実行計画の取組み状況および
指摘事項への対応について

平成23年4月25日

関西電力株式会社

2. 指摘事項に対する対応

今後実施すべき追加対策（使用済燃料ピット冷却機能の確保）

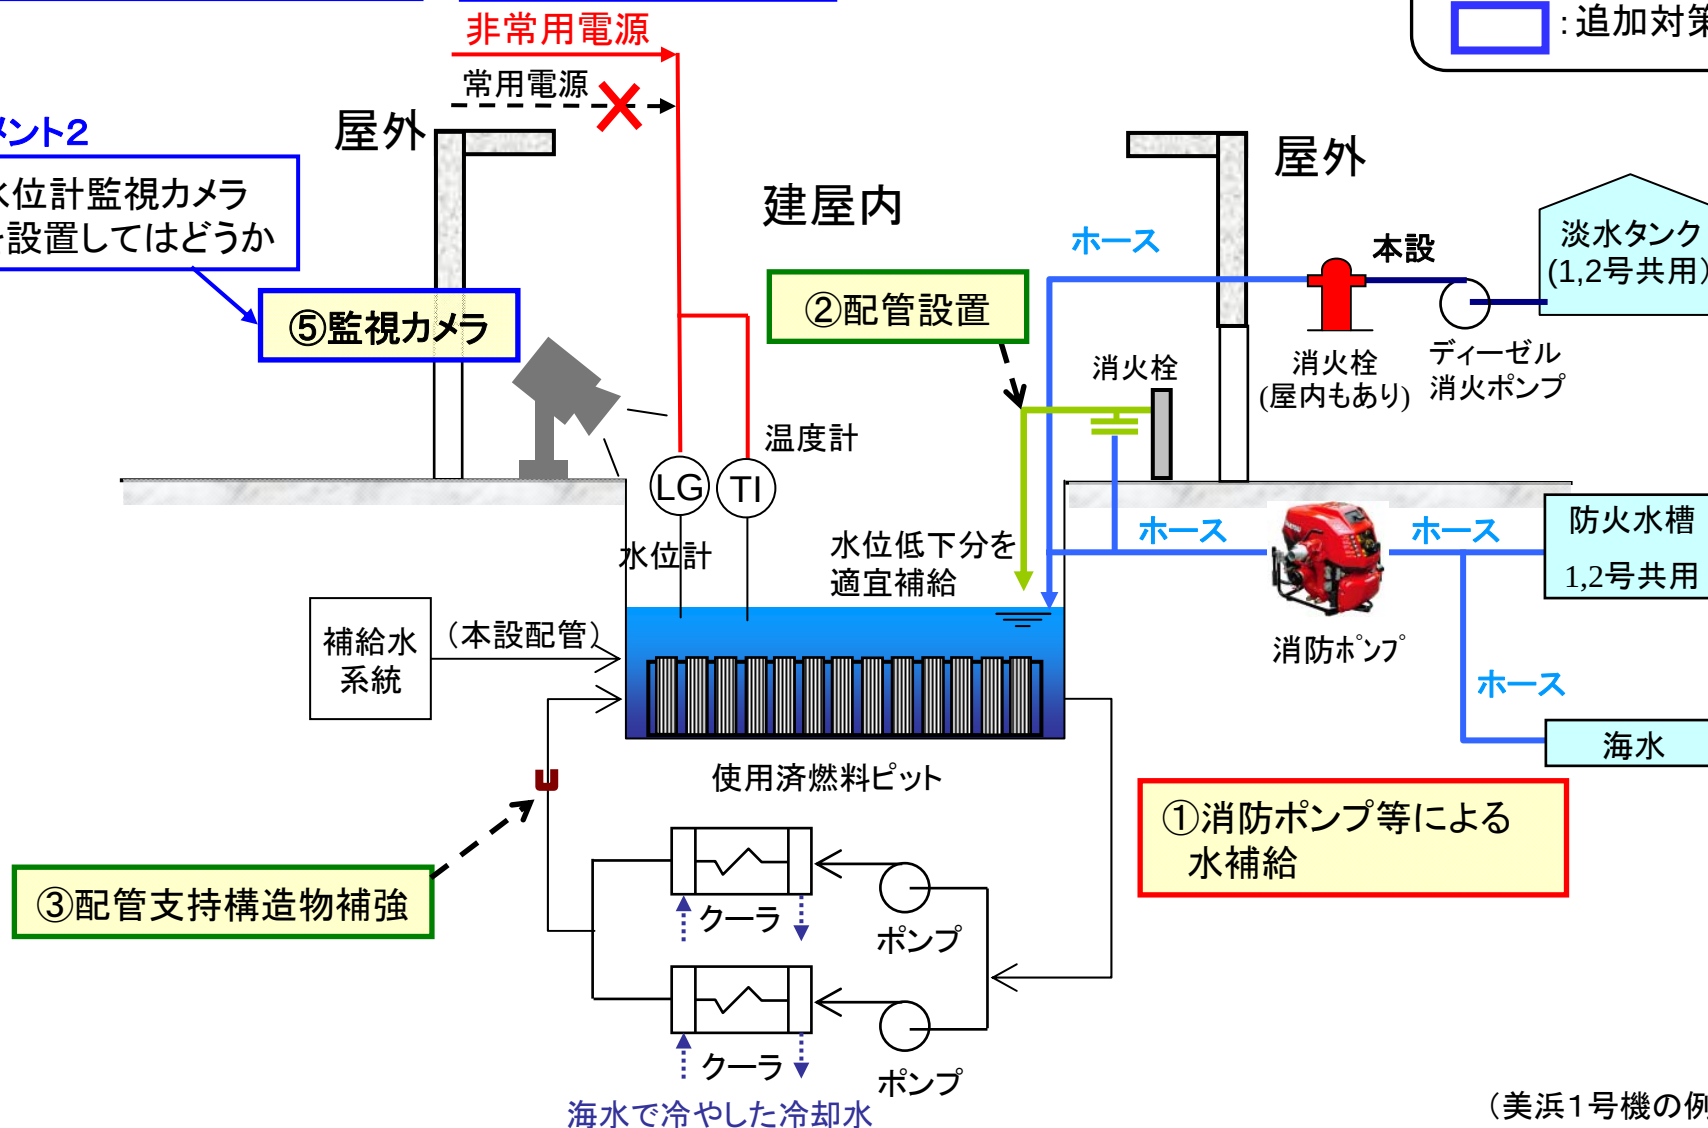
使用済燃料ピットの監視機能を強化してはどうか

水位計監視カメラを設置してはどうか
